**Avis délibéré de la mission régionale d'autorité  
environnementale (MRAe) de Normandie  
relatif au projet d'implantation de trois éoliennes  
au lieu-dit Le Deffend  
sur la commune de Chaumont (61)**

**N° : 2020-3767**

**Accusé de réception de l'autorité environnementale : 3 septembre 2020**

Carte d'implantation du projet de parc éolien du Deffend (source : dossier)

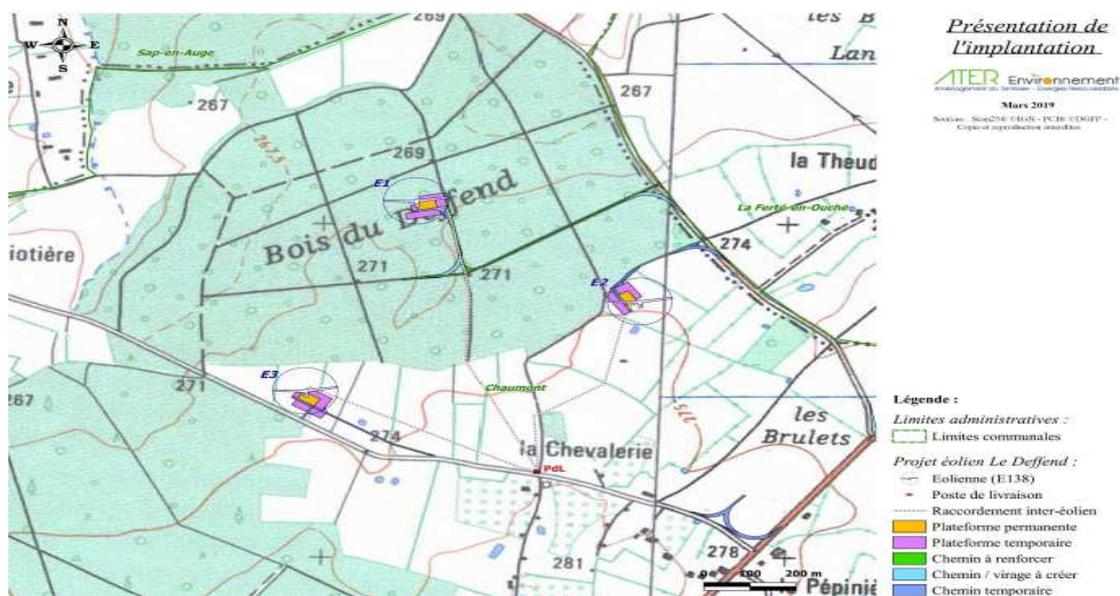
L'implantation des éoliennes et les installations annexes évitent les secteurs aux enjeux les plus forts, mais pas ceux qualifiés de modérés à forts. L'étude d'impact (page 297) indique que l'implantation et le raccordement des éoliennes sont prévus au sein d'habitats d'intérêt communautaire à enjeu fort, mais elle qualifie l'impact des aménagements sur ces habitats de nul à modéré. Trois stations d'espèces floristiques patrimoniales (Genêt d'Angleterre, Laîche hérisson et Laîche de Host) sont également directement concernées par les travaux de raccordement entre éoliennes et poste de livraison. Le pétitionnaire propose des mesures d'évitement, mais aucune ne permet d'assurer que les zones de travaux ne traversent ces secteurs sensibles.

D'une façon générale, le choix d'implanter des éoliennes en secteur boisé (l'éolienne E1 particulièrement, mais également les deux autres éoliennes, compte tenu de leur proximité avec les boisements) impacte fortement et négativement la biodiversité. L'absence de scénario alternatif est préjudiciable. La distance entre les pales et la canopée est de 45 m et ne permet pas de prendre en compte en particulier les préconisations Eurobats<sup>4</sup> (distance de 200 m). Bien que le pétitionnaire relativise la portée des études ayant mené à ces recommandations, il ne présente pas de scénario alternatif proposant une distance plus importante pour les trois éoliennes.

***L'autorité environnementale recommande de présenter des scénarios alternatifs d'implantation visant à réduire l'impact sur le milieu boisé, les habitats et la faune associés. Elle recommande plus particulièrement de réévaluer l'opportunité du positionnement de l'éolienne E1 du fait de son fort impact sur la biodiversité et de compléter les mesures d'évitement de façon à éloigner nettement la zone de travaux des secteurs les plus sensibles.***
